DODATOK č. 3

OSVEDČENIE O SCHVÁLENÍ TYPU MERADLA

TSQ 141/94 - 075

výdajné stojany radu 390 a 112
(o stojany pre centrálny napájaci systém)

Obr. 8 : Časť modulu výdajného stojana fy *TS/Salzkotten*
pre centrálny napájaci systém

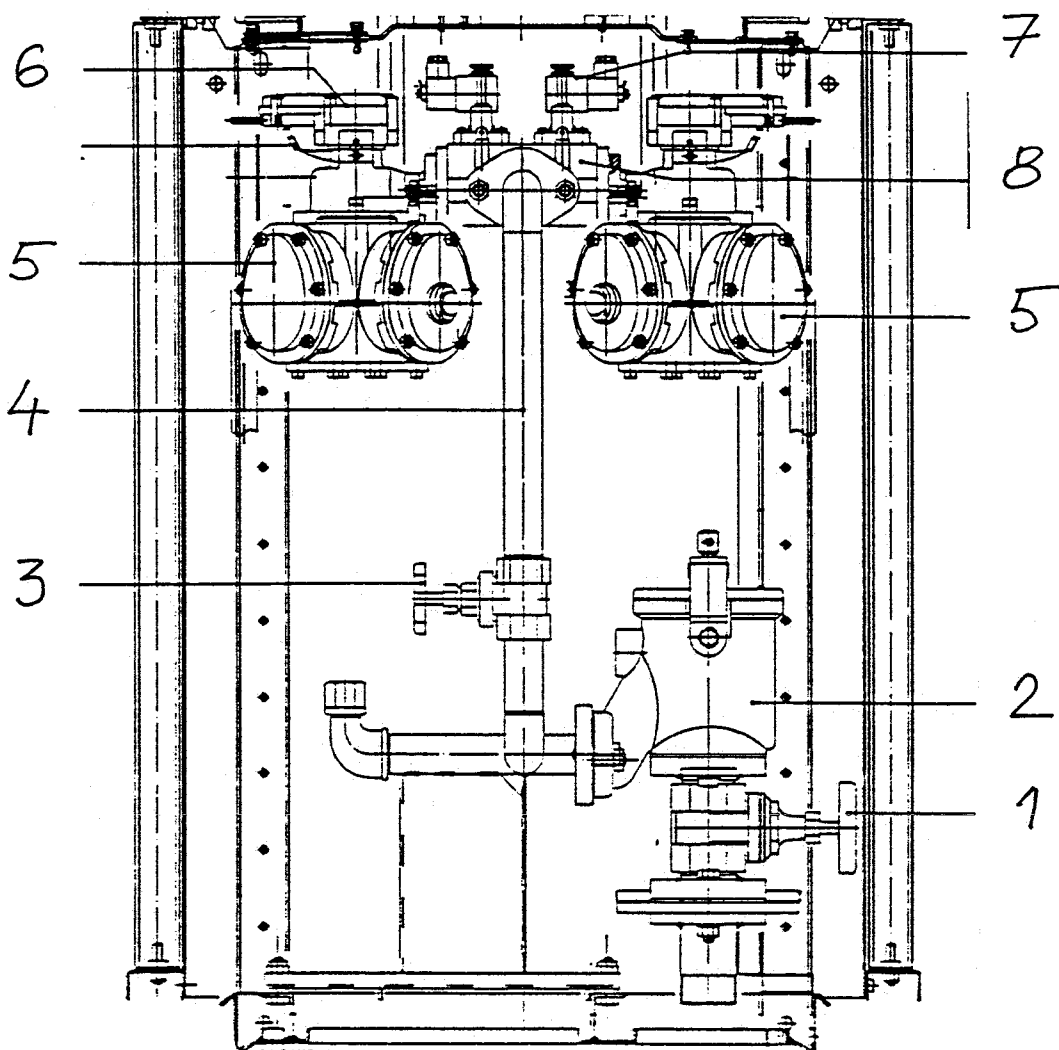
Stojany schválených radov (t.j. 390, 112, 391 a 396) môžu byť inštalované v centrálnom (tzv. tlakovom) napájacom systéme, kde spoločným zdrojom prietoku je ponorné čerpadlo umiestnené v podzemnej nádrži čerpacej stanice. Hydraulické moduly takýchto stojanov neobsahujú vlastné čerpadlá, elektromotory ani odlučovače (monobloky).

Vstup stojana pre tlakový systém je vyhotovený podľa obr. 8. Vybavený je len uzatváracím šupátkom (1) a filtrom (2). V prívodnom potrubí (4) k elektromagnetickému ventilu (8) je umiestnené regulačné šupátko (3) slúžiace ako obmedzovač prietoku (škrtením).
